Mission régionale d'autorité environnementale  
ÎLE-DE-FRANCE

**Avis délibéré  
sur le projet de plan local d'urbanisme (PLU)  
à l'occasion de son élaboration  
de Grandpuits-Bailly-Carrois (77)**

N°MRAe APPIF-2023-038  
en date du 27/04/2023

Figure 3: Potentiel constructible à vocation d'habitat sur la commune. Les secteurs en vert correspondent aux dents creuses mobilisables et le secteur en rouge à une extension de la zone urbanisée. Source : rapport de présentation, p. 92.

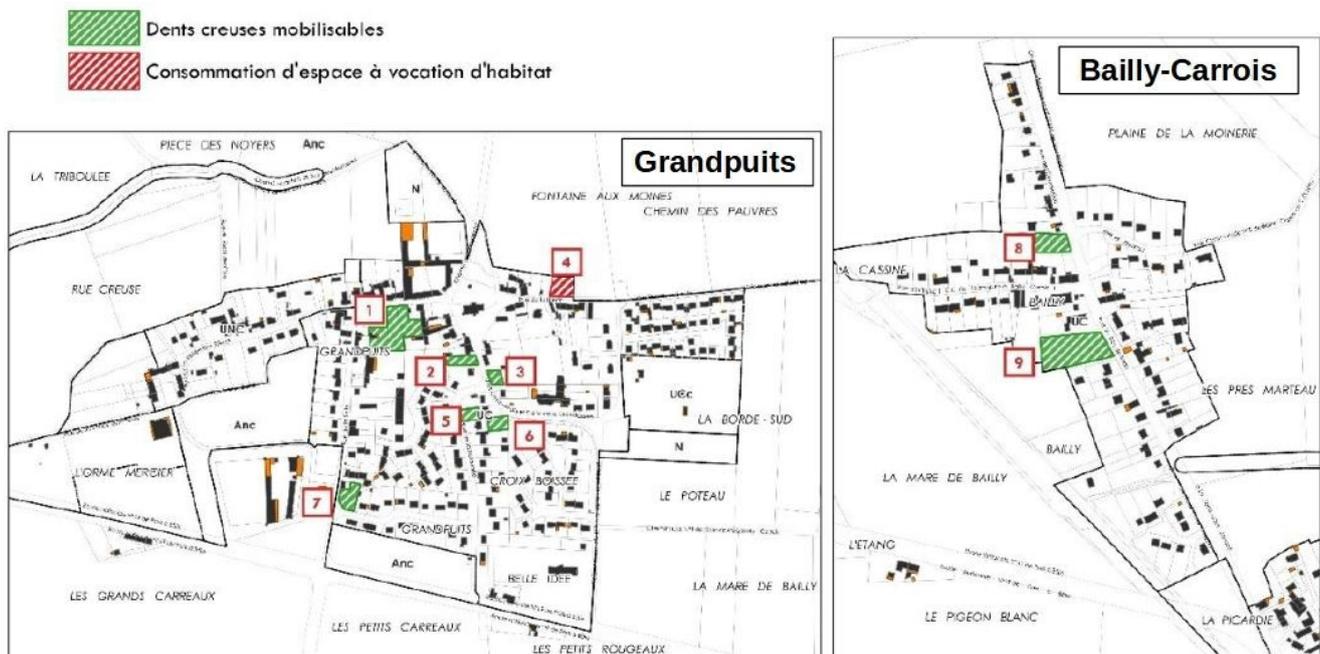
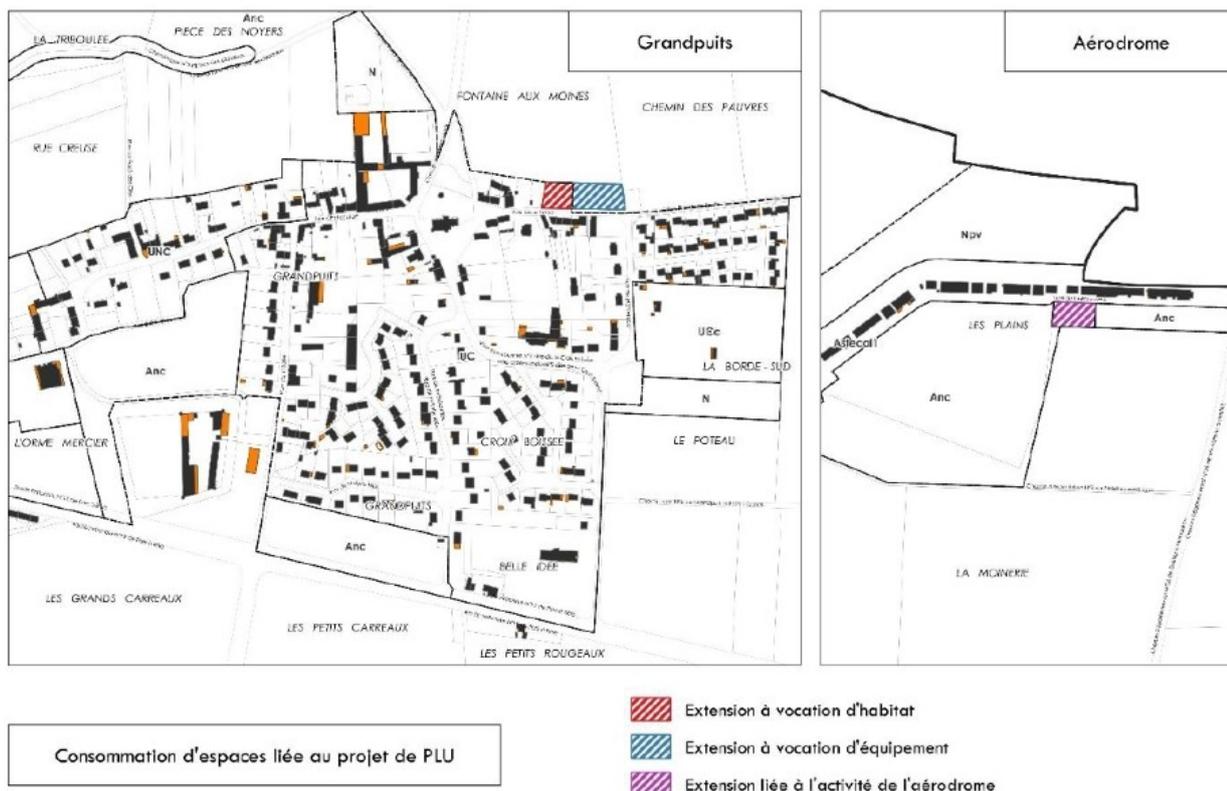
Le rapport de présentation n'indique pas par rapport à quelle année cette augmentation de la population a été calculée : les chiffres sur la population communale les plus récents fournis dans ce rapport concernent l'année 2017, avec une population de 1 028 habitants, ce qui ne correspond pas à l'augmentation indiquée. L'Autorité environnementale remarque que la population communale était de 1 015 habitants en 2020, selon le site de l'Insee, ce qui correspondrait à l'augmentation indiquée ( $1\ 015 + 46 = 1\ 061$ ).

Figure 5: Schémas des deux OAP. Source : pièce n°5, « OAP », p. 8-9.

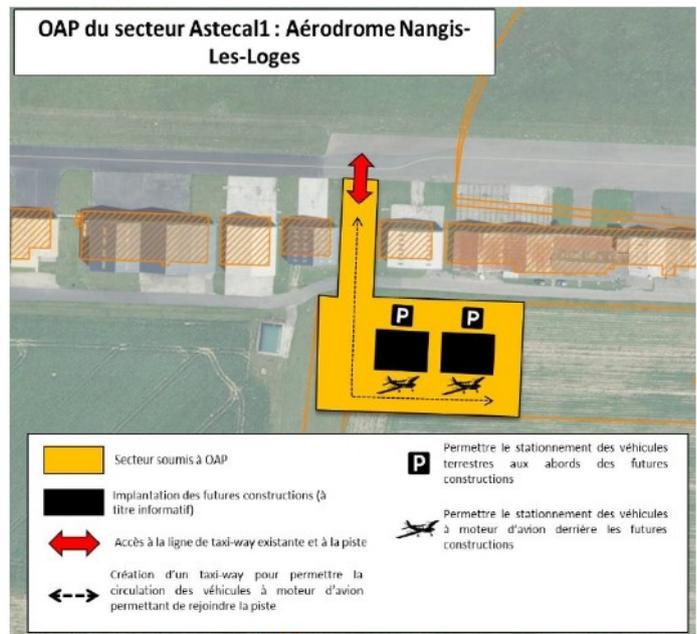
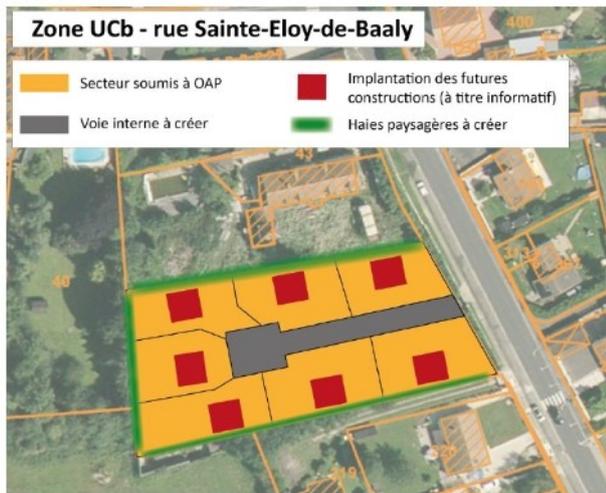
9 Le schéma de l'OAP mentionne « UCb » et non « UCa » (pièce n°5 « OAP », p. 8).

Seule l'OAP « Zone UCa - rue Saint-Eloy de Baaly » est présentée dans le chapitre du rapport de présentation (p. 79)<sup>10</sup>. L'OAP du secteur de l'aérodrome est néanmoins mentionnée dans le chapitre concernant la zone agricole A (« Délimitation et nécessité des règles », p. 84-86).

Figure 9: Plan de zonage du PLU sur le secteur de l'aérodrome de Nangis-les-Loges

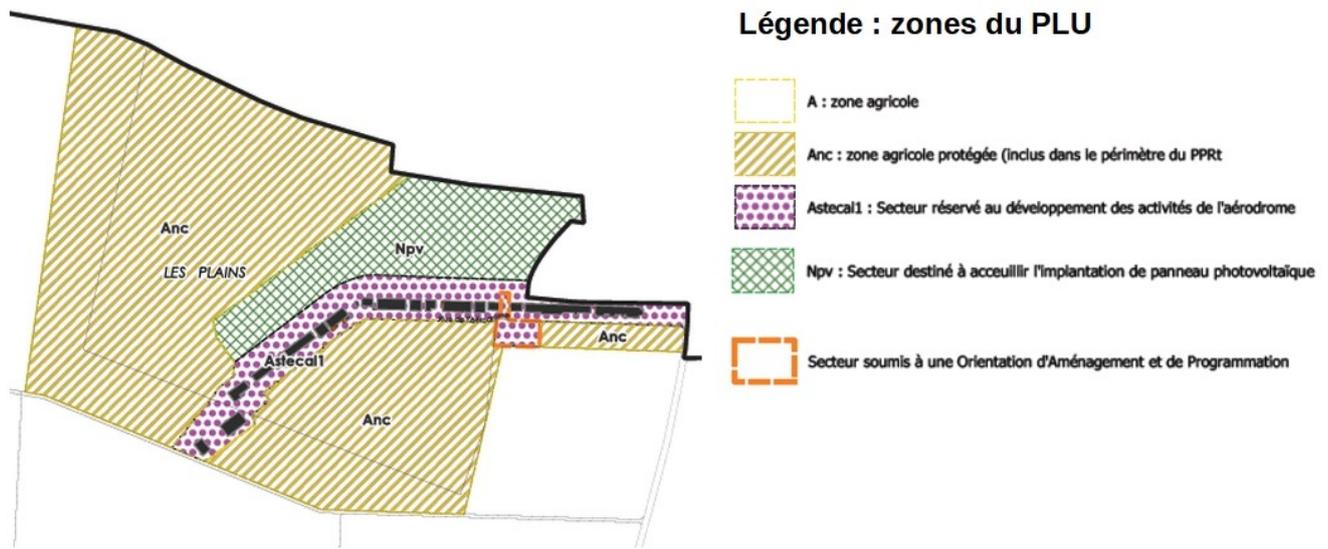
#### (8) L'Autorité environnementale recommande de justifier l'absence de solution de substitution permettant d'éviter la consommation d'espaces agricoles pour le stockage d'aéronefs.

Figure 11: Extrait de la carte de zonage réglementaire du plan de prévention des risques technologiques (PPRT) raffinerie Total / GPN. Le bourg de Grandpuits est concerné par les zones B2 (autorisation sous réserve), b1 et b3 (autorisation) et V (recommandations).

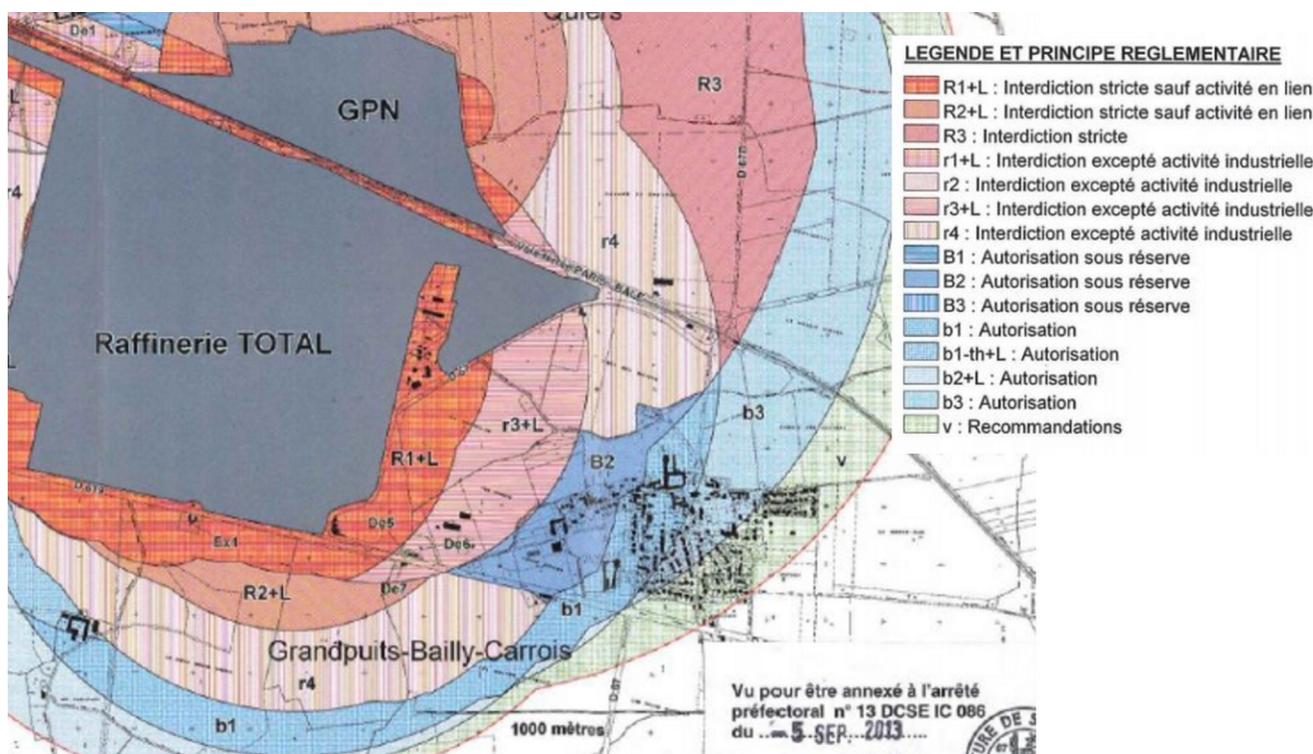
L'Autorité environnementale observe que des principes d'interdiction (zones R1+L à R4), d'autorisation sous réserve (zones B1 à B3), d'autorisation (zones b1 à b3) et de recommandations (V) sont appliqués à l'intérieur du périmètre d'exposition aux risques (Figure 11).

S'agissant de la prise en compte de ce risque industriel par le PLU, le rapport de présentation indique que la zone d'habitat située à l'ouest du bourg de Grandpuits, concernée par le zonage B2 (autorisation sous réserve) du PPRT, a été classée en zone urbaine UNC où la constructibilité est limitée<sup>38</sup> (p. 80-81). Un sous-secteur
